Drs.Nr.: VT 43/26	Beratungsfolge	Vorlage zu
Regionalvorstand	Vorberatung - nicht öffentlich -	TOP 4
Regionalvertretung	Entscheidung - öffentlich -	TOP 8
am 20. Oktober 2026 in Ingelheim	Bearbeiter: Geschäftsstelle Planungsgemeinschaft Rheinhessen-Nahe Datum: 02.10.2026

Abwägung der eingegangenen Stellungnahmen im Rahmen der dritten erneuten Anhörung zur vierten Teilfortschreibung des ROP 2014 für das Sachgebiet Energieversorgung (Windenergie) – Beschlussfassung

Anlage 1: Tabelle der eingegangenen Stellungnahmen und Abwägungsvorschlag der Geschäftsstelle

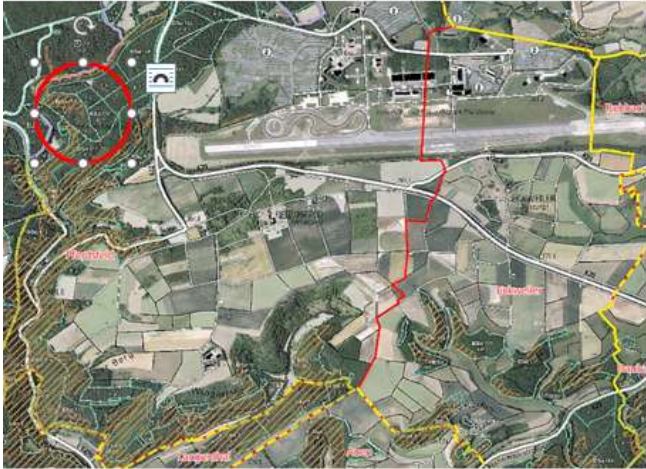
42	DB AG	04.05.2026	$\alpha_{WEA} = 0,5 D_{WEA} + \alpha_{Raum} + \alpha_{LTG}$ Dabei ist α_{WEA} der waagerechte Abstand zwischen äußerstem ruhenden Leiter der Freileitung und Turmachse der Windenergieanlage D_{WEA} der Durchmesser des Rotors der Windenergieanlage α_{LTG} der waagerechte spannungsabhängige Mindestabstand (für 110 kV: 20m; für 132 kV: 30m). Anmerkung: Die spannungsabhängigen Mindestabstände α_{LTG} berücksichtigen den Platzbedarf bei Errichtung, Betrieb und Instandhaltung von Freileitungen. α_{Raum} die notwendige Abstandsvergrößerung zwischen Freileitung und Windenergieanlage über die Anteile $0,5 D_{WEA}$ und α_{LTG} hinaus für den Fall, dass der Schwenk- und Arbeitsbereich eines Montagekranes einschließlich überstehender Transportgüter am geplanten Standort bei der Errichtung und/oder bei betriebsbedingten Arbeiten an der Windenergieanlage ohne diese Abstandsvergrößerung in den waagerechten spannungsabhängigen Mindestabstand α_{LTG} ragen würde.		Die Auflagen und Hinweise werden zur Kenntnis genommen und wären auf nachfolgenden Planungsebenen bei der konkreten Platzierung der Anlagen zu beachten.

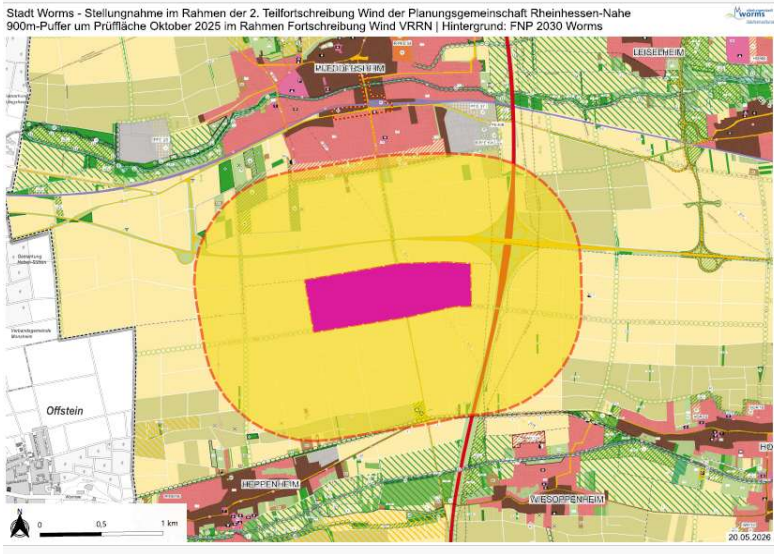
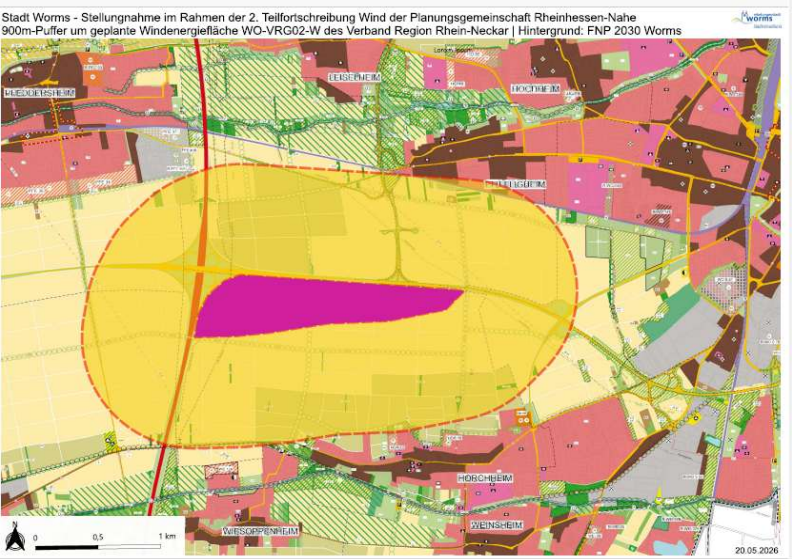
Nr.	Gebietskörperschaft / Institution / Privateinwender	Datum	Inhalt der Stellungnahme	Vorrang-gebiets-nummer	Kommentierung seitens der Geschäftsstelle / Abwägungsvorschlag
95	Stadt Worms	20.05.2026	die Stadt Worms bedankt sich für die Möglichkeit der Stellungnahme im Rahmen der aktuell laufenden Beteiligung. Es wird zur Einführung des neuen Ziels Z 165c, mit welchem die ausgewiesenen Vorranggebiete für die Windenergienutzung vor heranrückenden Baugebieten geschützt (Radius 900m) und so im Sinne des Klimaschutzes und des Ausbaus der erneuerbaren Energien die Funktionsfähigkeit dieser Vorranggebiete sichergestellt werden soll, wie folgt Stellung genommen. Anbei hier das neu angedachte Ziel Z 165c als Zitat: Z 165 c Zur effektiven Ausnutzung der Vorranggebiete für die Windenergienutzung ist zu diesen auf der Ebene der kommunalen Bauleitplanung ein Mindestabstand von 900 m-einzuhalten bei der Ausweisung reiner, allgemeiner, dörflicher und besonderer Wohngebiete, urbaner Gebiete sowie von Dorf-, Misch- und Kerngebieten. <i>Begründungen und Erläuterungen</i> <i>Zu Z 165c:</i> <i>Die Ausweisung von Vorranggebieten Windenergienutzung im regionalen Raumordnungsplan dient der Flächensicherung zum Erreichen des gesetzlich vorgegebenen Flächenziels zum Ausbau der Windenergie. Die Nutzung der Windenergie in diesen Gebieten könnte jedoch stark eingeschränkt oder sogar unmöglich werden, wenn zwischenzeitlich Baugebiete auf kommunaler Ebene ausgewiesen werden. Denn ZN 165a schreibt einen Mindestabstand von 900 m zu den genannten Baugebieten bei der Errichtung von Windenergieanlagen vor. Für heranrückende Wohnbebauung an noch nicht genutzte</i> <i>Vorranggebiete Windenergienutzung gibt es hingegen keine Vorgaben. Eine Unterschreitung des Mindestabstands auf Ebene der kommunalen Bauleitplanung bei Neuausweisungen der im Ziel genannten Gebiete würde der Windenergienutzung faktisch entgegenstehen. Damit würde die Wahrung des bundes- bzw. landesseitig vorgegebenen Flächenziels konterkariert werden.</i>		Kenntnisnahme

Nr.	Gebietskörperschaft / Institution / Privateinwender	Datum	Inhalt der Stellungnahme	Vorrang-gebiets-nummer	Kommentierung seitens der Geschäftsstelle / Abwägungsvorschlag
95	Stadt Worms	20.05.2026	Die Stadt Worms unterstützt den Ausbau der erneuerbaren Energien und die Förderung des Klimaschutzes. Allerdings wird diese Regelung aus Sicht der Stadt Worms als kritisch und herausfordernd vor allem in der Abstimmung mit dem Verband Region Rhein-Neckar (VRRN) betrachtet. Der VRRN ist zurzeit ebenfalls in der Fortschreibung der Windenergie und hat in der Wormser Gemarkung Erweiterungen bzw. Neuausweisungen der Vorranggebiete für die Windenergie zur Erreichung der gesetzlich vorgeschriebenen Zielwerte vorgenommen. Dies betrifft die beiden Flächenkulissen 9 und 10, welche in Ihrer Potentialstudie Wind des Büros WSW (Anlage 8) genannt werden. Sowohl die Flächen nördlich von Worms-Pfeddersheim (Flächenkulisse 9) als auch die Flächen südlich von Worms-Heppenheim (Flächenkulisse 10) sind im Rahmen der Fortschreibung des VRRN vergrößert worden. Erstere (Flächenkulisse 9) scheint deckungsgleich mit den Ausweisungen des VRRN. Die Flächenkulisse 10 ist deutlich nach Norden erweitert worden. Zudem ist eine neue Vorranggebietsfläche in einer Dreiecksform südöstlich des Autobahnkreuzes A 61 / B 47 hinzugekommen, welche in Ihrer Flächenkulisse nicht eingetragen ist. Im Anhang finden Sie in Steckbriefform die Vorranggebiete Wind aus der aktuell laufenden 2. Offenlage zur Fortschreibung des Teilregionalplans Wind des Einheitlichen Regionalplans Rhein-Neckar. Die Stadt Worms bittet hier um Beachtung dieser Planungen und um enge Abstimmung mit dem VRRN, da für Worms die Vorranggebiete des VRRN maßgeblich sind. Nachfolgend soll skizziert werden, wo bereits nach den aktuellen Plänen des VRRN sowie der Planungsgemeinschaft Rheinhessen-Nahe Zielkonflikte zu erwarten wären und auch, wo bei künftigen Windenergieentwicklungen Konflikte denkbar sind:	9 10	Zu den unterschiedlichen Flächenabgrenzungen: Die Planungsgemeinschaft und der VRRN befinden sich in einem engen Austausch. Im Hinblick auf die Wormser Flächen gab es eine lange Diskussion in den städtischen Gremien, an deren Ende die bis dahin kongruenten Abgrenzungen zwischen beiden Planungsträgern vom VRRN aufgegeben wurden. Auf eine nachträgliche Anpassung des Planentwurfs der PGRN wurde nach Abstimmung mit der obersten Landesplanungsbehörde aus Gründen der Rechtssicherheit verzichtet. Entscheidend ist nur, dass sich die Pläne von VRRN und PGRN nicht widersprechen dürfen. Dies ist nicht der Fall, da der ROP R-N keine widersprechenden Ziele innerhalb der Vorranggebiete Windenergienutzung des VRRN festlegt. Folglich stehen Windenergieanlagen innerhalb dieser Vorranggebiete keine raumordnerischen Ziele entgegen, die Hürden im späteren immissionsschutzrechtlichen Genehmigungsverfahren bilden würden. Nach Verbindlichkeit des ERP Rhein-Neckar ist eine Übernahme in den ROP R-N im Zuge einer künftigen Teilfortschreibung denkbar um die Festlegungen zu vereinheitlichen.

Nr.	Gebietskörperschaft / Institution / Privateinwender	Datum	Inhalt der Stellungnahme	Vorrang-gebiets-nummer	Kommentierung seitens der Geschäftsstelle / Abwägungsvorschlag
95	Stadt Worms	20.05.2026	1. Bauleitplanungen im Bestand Aus Sicht der Stadt Worms ist sicherzustellen, dass eine Beeinträchtigung des Siedlungsbestands durch die Einführung und Ausformulierung dieses neuen Ziels nicht beeinträchtigt wird. Die oben genannte "Dreiecks-Fläche" südöstlich des Kreuzes A 61/ B 47 als neu auszuweisendes Vorranggebiet für die Windenergie würde in Kombination mit dem hier neu eingeführten Ziel Z 165c und dessen aktueller Formulierung bei der Aufstellung von Bebauungsplänen im Bestand z.B. im südwestlichen Bereich von Pfiffligheim formal einen Zielkonflikt auslösen. Der 900m-Radius des Ziels Z 165c reicht dort in den Siedlungskörper herein. 2. Berücksichtigung geplanter Wohnbauflächen im FNP Der Flächennutzungsplan Worms 2030 weist am Südrand von Worms-Pfeddersheim zwei größere geplante Wohnbauflächen aus (PFE 34 und PFE 35). Diese beiden Flächen stellen aktuell (mit wenigen Ausnahmen) die letzten größeren Flächenreserven für die Wohnbauentwicklung in Worms dar. Im Rahmen der aktuellen Fortschreibung der Windenergieflächen des VRRN gab es bereits Untersuchungen zwischen Worms-Pfeddersheim und Worms-Heppenheim unmittelbar südlich der B 47 Vorranggebietsflächen für die Windenergie auszuweisen. Schlussendlich fiel die Entscheidung zugunsten der "Dreiecksfläche" östlich der A 61 aus. Die damalige Konzeption finden Sie im Anhang.		Das neue Ziel 165 c ROP gilt nur für die im ROP R-N enthaltenen Vorranggebiete, hierzu zählt die so genannte "Dreiecks-Fläche" nicht. Die genannte Fläche ist derzeit in keinem der beiden Planentwürfe als Windenergiegebiet enthalten. Die PGRN differenziert hinsichtlich der Siedlungsabstände von 900 m nicht zwischen Bebauungs- und Flächennutzungsplänen. Folglich sind gemäß unserer Konzeption Flächen in bereits rechtswirksamen Flächennutzungspläne zu berücksichtigen. Z 165c bezieht sich dagegen auf Fälle, in denen es bereits ein verbindliches Vorranggebiet Windenergienutzung gibt und anschließend von gemeindlicher Seite in den 900 m-Radius hineingeplant wird.

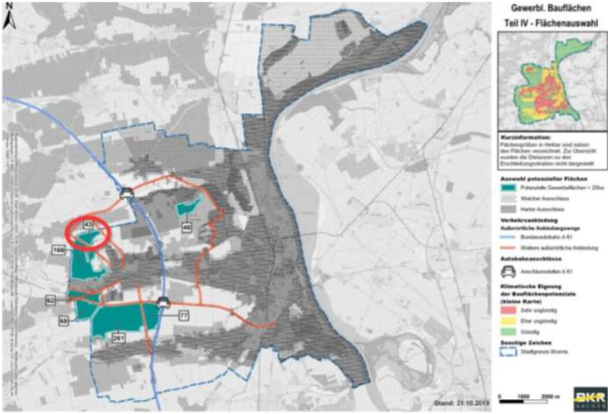
Nr.	Gebietskörperschaft / Institution / Privateinwender	Datum	Inhalt der Stellungnahme	Vorrang-gebiets-nummer	Kommentierung seitens der Geschäftsstelle / Abwägungsvorschlag
203	Kanzlei der Fa. Axma Windenergie GmbH	07.05.2026	in vorbezeichneter Angelegenheit zeigen wir die anwaltliche Vertretung der Firma Axma Windenergie GmbH an. Wir sind beauftragt eine Stellungnahme betreffend die Vorranggebietsnummer 56 für unsere Mandantschaft im Rahmen der oben genannten Teilfortschreibung einzureichen; Einwender ist dabei die Axma Windenergie GmbH. <u>Stellungnahme</u> Die Axma Windenergie GmbH ist Vorhabenträgerin eines bereits immissionsschutzrechtlich genehmigten Windenergievorhabens im Bereich Berglangenbach / Fohren-Linden / Berschweiler. Die genehmigten Anlagenstandorte weisen die Koordinaten 376107, 5495553 sowie 376693, 5495543 (UTM, Zone 32U) auf. In der Genehmigung vom 24.03.2026 wird ausdrücklich festgestellt, dass sich das Vorhaben im Geltungsbereich eines Windenergiegebiets im Sinne des § 2 Nr. 1 Buchst. a) WindBG befindet und dem Vorranggebiet Nr. 56 zuzuordnen ist. Die Planung des Vorhabens erfolgte auf Grundlage der bestehenden planerischen Ausweisungen. Die Anlagenstandorte befinden sich innerhalb der im Flächennutzungsplan der Verbandsgemeinde Baumholder (2. Änderung des Flächennutzungsplans – Teilbereich Windkraft, 2012) ausgewiesenen Sonderbaufläche Windkraft: 	56	Kenntnisnahme

203	Kanzlei der Fa. Axma Windenergie GmbH	07.05.2026	Es wird daher angeregt, im weiteren Verfahren klargestellen, ob und in welchem Umfang die konkret genehmigten Anlagenstandorte nach Maßgabe der zugrunde liegenden Geodaten weiterhin dem Vorranggebiet Nr. 56 zugeordnet sind. Sofern eine Abweichung vorliegt, wird angeregt, diese im Rahmen der Abwägung zu berücksichtigen und die Gebietskulisse insoweit zu überprüfen bzw. zu präzisieren und erforderlichenfalls anzupassen, um eine widerspruchsfreie Berücksichtigung des bereits genehmigten Vorhabens sicherzustellen.	56	Die Anlagenstandorte werden noch dem Vorranggebiet 56 zugeordnet.

Nr.	Gebietskörperschaft / Institution / Privateinwender	Datum	Inhalt der Stellungnahme	Vorrang-gebiets-nummer	Kommentierung seitens der Geschäftsstelle / Abwägungsvorschlag
203	Kanzlei der Fa. Axma Windenergie GmbH	07.05.2026	Die betreffende Fläche wurde zudem im Regionalen Raumordnungsplan der Planungsgemeinschaft Rheinhessen-Nahe aus dem Jahr 2014 als Vorranggebiet für Windenergienutzung ausgewiesen. Vor diesem Hintergrund bestand für die Vorhabenträgerin eine belastbare planerische Grundlage für die Entwicklung und Genehmigung des Vorhabens. Im Rahmen der nunmehr ausgelegten Unterlagen zur 4. Teilfortschreibung des Regionalen Raumordnungsplans Rheinhessen-Nahe (dritte erneute Anhörung und öffentlichen Auslegung des Planentwurfs) ergibt sich demgegenüber eine nicht eindeutig auflösbare Situation. Die Auswertung der zeichnerischen Darstellungen, insbesondere der Anlage 4 (planungsrechtlicher Status der Windenergieflächen) und Anlage 6 (Flächenkulisse der Potenzialstudie) lässt anhand des Maßstabs der Karten nicht zweifelsfrei erkennen, ob die konkreten Anlagenstandorte weiterhin innerhalb der Gebietskulisse des Vorranggebiets Nr. 56 liegen oder sich zumindest im Randbereich befinden. Nach einer rein visuellen Prüfung anhand der veröffentlichten Karten erscheint es möglich, dass die Standorte nicht mehr (vollständig) von der aktuellen Gebietsausweisung erfasst sind. Vor diesem Hintergrund besteht eine klärungsbedürftige Ungewissheit hinsichtlich der Einordnung der genehmigten Anlagenstandorte im Verhältnis zur aktuellen Gebietskulisse des Vorranggebiets Nr. 56. Auf Grundlage der öffentlich zugänglichen Unterlagen lässt sich nicht mit hinreichender Sicherheit feststellen, ob die Standorte weiterhin vollständig innerhalb des Vorranggebiets liegen oder hiervon ganz oder teilweise nicht mehr erfasst sind.	56	Bei einem Maßstab von 1:75.000 ist unser Regionaler Raumordnungsplan nicht als parzellenscharf anzusehen. Deshalb werden die geplanten Standorte der Windenergieanlagen noch dem Vorranggebiet 56 zugeordnet. Wir haben dies auch im immissionsschutzrechtlichen Verfahren der Genehmigungsbehörde mitgeteilt.

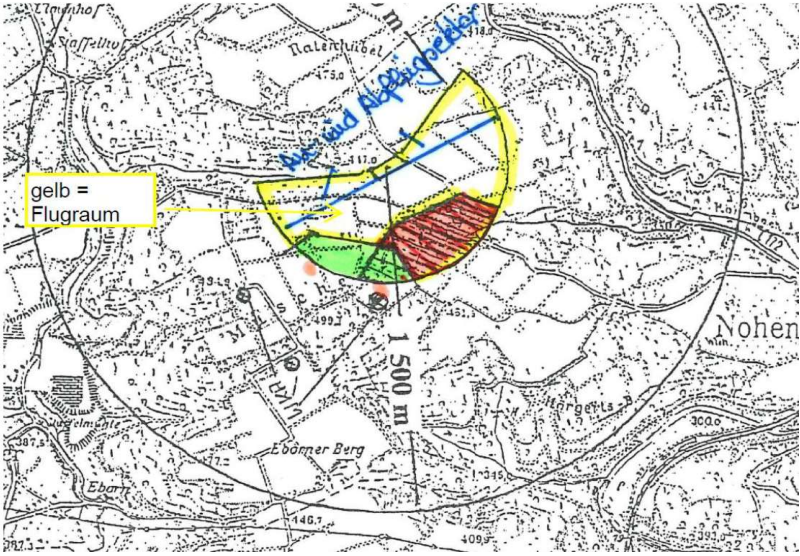
Nr.	Gebietskörperschaft / Institution / Privateinwender	Datum	Inhalt der Stellungnahme	Vorrang-gebiets-nummer	Kommentierung seitens der Geschäftsstelle / Abwägungsvorschlag
206	UKA	08.05.2026	Deshalb ist Z 165 c als raumordnerische Vorsorgevorschrift sinnvoll: Sie soll nicht nachträglich immissionsschutzrechtliche Konflikte lösen, sondern vorbeugend verhindern, dass kommunale Bauleitplanung die Nutzbarkeit planerisch gesicherter Windgebiete unterläuft. Die Regelung stellt außerdem einen wichtigen Beitrag zur langfristigen Planungssicherheit und zum Repowering dar. Das Planwerk betont in ZN 165 b ausdrücklich die besondere Bedeutung des Repowerings und hebt hervor, dass dieses „eine tragende Säule in den nächsten Jahren“ für das Erreichen der Energie- und Klimaschutzziele darstellt (RROP Rheinhessen-Nahe 2014, 4. TF, ZN 165 b, S. 8). Auch das Umweltbundesamt verweist darauf, dass bis Ende 2030 mit dem Rückbau älterer Anlagen in erheblichem Umfang zu rechnen ist und damit Repowering und standortsichernde Planung an Bedeutung gewinnen (https://www.umweltbundesamt.de/themen/klima-energie/erneuerbare-energien/wind-energie-an-land#flaeche; Abruf: 05.05.2026). Vor diesem Hintergrund ist es folgerichtig, heranrückende Wohnbebauung an bestehende oder potenzielle Windenergiestandorte zu verhindern. Ergänzend regen wir an, die Regelung auch auf Sondergebiete zu erstrecken, die zumindest zeitweise dem Wohnen dienen oder eine vergleichbare Schutzbedürftigkeit aufweisen, etwa Wochenend- und Ferienhausgebiete. Zwar nennt Z 165 c bereits reine, allgemeine, dörfliche und besondere Wohngebiete, urbane Gebiete sowie Dorf-, Misch- und Kerngebiete (RROP Rheinhessen-Nahe 2014, 4. TF, Z 165 c, S. 8). Gleichwohl können auch andere wohnähnliche Nutzungen spätere immissionsschutzrechtliche oder akzeptanzbezogene Konflikte auslösen. Eine entsprechende Klarstellung würde sowohl dem vorbeugenden Immissionsschutz als auch der rechtssicheren Wahrung der Vorranggebiete dienen.		Kenntnisnahme Die Auflistung der Baugebiete in Z 165 c spiegelt das nachrichtlich aus dem LEP übernommene Ziel 165 a in die Gegenrichtung und beschränkt sich dementsprechend ausdrücklich auf die dort genannten Baugebiete. Zu Wochenendhausgebieten halten bspw. die Vorranggebiete Windenergienutzung nur 750 m Abstand. Umgekehrt lässt sich damit auch den Gemeinden nicht das Recht absprechen auf weniger als 900 m an die Gebiete heranzurücken.

Nr.	Gebietskörperschaft / Institution / Privateinwender	Datum	Inhalt der Stellungnahme	Vorrang- gebiets- nummer	Kommentierung seitens der Geschäftsstelle / Abwägungsvorschlag
206	UKA	08.05.2026	1.5 Aufnahme von Hinweisen auf einzelne Leitungsbetreiber (siehe Tabelle 3) Wir begrüßen die im Planwerk enthaltenen Hinweise auf einzelne Leitungsbetreiber in Tabelle 3 ausdrücklich. Auf S. 12 wird vermerkt, dass bei bestimmten Vorranggebieten eine frühzeitige Abstimmung mit der Rhein-Main-Rohrleitungstransportgesellschaft m.b.H. beziehungsweise mit der Fernleitungs-Betriebsgesellschaft mbH im Rahmen weiterer Planungsschritte dringend empfohlen wird (RROP Rheinhessen-Nahe 2014, 4. TF, Tabelle 3, S. 12). Diese Hinweise sind aus Sicht der Projektentwicklung außerordentlich wertvoll, weil sie potenzielle infrastrukturelle Konflikte bereits in einer sehr frühen Phase sichtbar machen und damit spätere Verzögerungen oder kostenintensive Umplanungen vermeiden helfen. Wenn bereits im Planwerk Hinweise auf leitungsgebundene Infrastrukturen und zuständige Betreiber aufgenommen werden, stärkt dies die Transparenz des Plans und unterstützt eine realistische Einschätzung der Umsetzbarkeit einzelner Vorranggebiete (RROP Rheinhessen-Nahe 2014, 4. TF, Tabelle 3, S. 10–12; Z 163, S. 4). Für Projektierer bedeutet dies, dass Restriktionen früher erkannt, technische Lösungen eher entwickelt und Abstimmungsprozesse besser vorbereitet werden können. Darüber hinaus stärkt diese Transparenz auch die Akzeptanz in Kommunen und Öffentlichkeit. In der Praxis entstehen erhebliche Irritationen häufig gerade dann, wenn erst in späten Projektphasen zusätzliche infrastrukturelle Hindernisse sichtbar werden und daraufhin Standortverschiebungen, Anpassungen der Erschließung oder geänderte Anlagenkonfigurationen erforderlich sind. Frühzeitige Hinweise im Planwerk tragen dazu bei, solche Entwicklungen nachvollziehbar zu machen und den Eindruck zu vermeiden, Planungen seien unvorhersehbar oder widersprüchlich. Das entspricht auch dem generellen Ansatz des Entwurfs, öffentliche Belange im Planungsprozess zu berücksichtigen und bereits auf regionalplanerischer Ebene so weit wie möglich abzuwägen (RROP Rheinhessen-Nahe 2014, 4. TF, Z 163, S. 4).		Kenntnisnahme

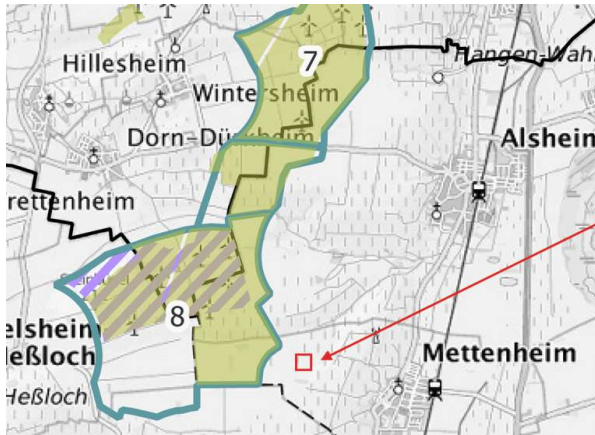
301	MSC Condor	27.03.2026	Denn auch sogar ein außerhalb unseres 500m Flugbetriebsraumes errichtete WEA heißt für unseren Flugbetriebsraum einen Einschnitt aufgrund des einzuhaltenden Sicherheitsabstandes. Deshalb darf auch in Zukunft keine WEA näher als 500m an unserem Flugbetriebsraum errichtet werden. Im Anhang auch nochmal eine aktuelle Gutachterliche Stellungnahme unseres Dachverbandes DMFV mit der Bitte um Beachtung.	53	Im Zuge des Repowerings ist im immissionsschutzrechtlichen Verfahren zu prüfen, ob die Wünsche des Vereins berücksichtigt werden können.

Nr.	Gebietskörperschaft / Institution / Privateinwender	Datum	Inhalt der Stellungnahme	Vorrang-gebiets-nummer	Kommentierung seitens der Geschäftsstelle / Abwägungsvorschlag
301	MSC Condor	27.03.2026		53	
302	MSC Westrich-Falke	22.04.2026	auf Grund eines Hinweises unseres Dachverbandes DMFV und Sichtung der Unterlagen zum erneuten Anhörungsverfahren, möchte der Modellflugclub MFC Westrich-Falke zur Potenzialfläche 56 (Berglangenbach/ Föhren-Linden/ Ruschberg) nochmals Stellung nehmen. Wir möchten sie explizit darauf hinweisen, dass der im o.g. Dokument aufgeführte Abstimmungsbedarf mit dem im Umfeld liegenden Modellflugplatz, also uns, dem MFC Westrich-Falke e.V., bisher nicht erfolgt ist! Unser Bedarf besteht aus einem Abstandsradius vom Flugplatzbezugspunkt zu einer Windenergieanlage von 400m. Dieser resultiert aus unserem, von der Landesluftfahrtbehörde, genehmigten Flugsektor von 300m plus einem Sicherheitsabstand von 100m, siehe Anlage „WKA Stellungnahme DMFV“. Daher möchte wir sie bitten, diesen Abstand von 400m um den Bezugspunkt unseres Modellflugplatzes zu berücksichtigen und aus der Potenzialfläche 56 entsprechend herauszunehmen. Eine Unterschreitung dieses Mindestabstandes zwischen einer Windenergieanlage und unserem Flugplatz, führt zu einer konkreten Gefahr für den Luftverkehr. Im Anhang befindet sich eine gutachterliche Stellungnahme unseres Dachverbandes DMFV mit der Bitte um Beachtung.	56	Es erfolgte bereits eine ähnliche Eingabe am 03.08.2024 im Rahmen der ersten Anhörung. Daraufhin wurde die Fläche 56 - obwohl es sich hierbei um ein verbindliches Vorranggebiet aus dem bestehenden ROP handelt - im zentralen Bereich verkleinert, indem der Radius um das Modellfluggelände um 100 m auf 300 m erweitert wurde. Der genehmigte Flugsektor ist damit vollständig ausgespart. Eine Freihaltung des Sicherheitsabstandes erfolgte nicht mit Verweis auf die Bestandskraft des Vorranggebietes. Im Zuge des immissionsschutzrechtlichen Genehmigungsverfahrens ist eine Abstimmung mit dem Modellflugclub vorzunehmen. Dieses Abwägungsergebnis vom 26.11.2024 wurde dem Modellflugclub bereits im Anschluss schriftlich mitgeteilt. Der Modellflugclub hat sich in den beiden darauf folgenden Anhörungen nicht mehr geäußert. Da die Fläche 56 zuletzt nicht mehr geändert worden ist, ist sie nicht Bestandteil der erneuten Anhörung. Erneute Stellungnahmen hierzu sind nicht zulässig.
